VKPC 86635

Boletín técnico – Septiembre de 2011

Evolución del diseño de equipos originales/SKF

N.º de equipo original: 31293177 se sustituye por 31293668

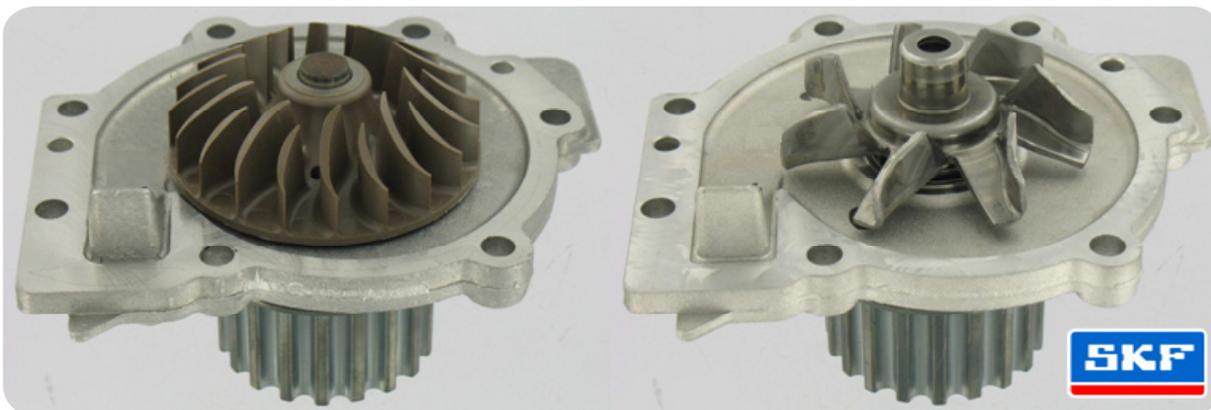
Volvo ha modificado el diseño de su bomba de agua, lo que permite su instalación en las aplicaciones adicionales anteriores. ⇔ Número de pieza SKF: VKPC 86635.

Algunas aplicaciones con turbina de plástico de la bomba de agua se han sustituido por una turbina de metal.

DISEÑO ANTERIOR

- N.º de equipo original: 31293177
- Turbina de plástico

DISEÑO NUEVO

- N.º de equipo original: 31293668
- Turbina de metal

La versión con turbina metálica de esta bomba de agua SKF está en línea con la nueva evolución de equipos originales y es intercambiable con los diseños de equipos originales anteriores.
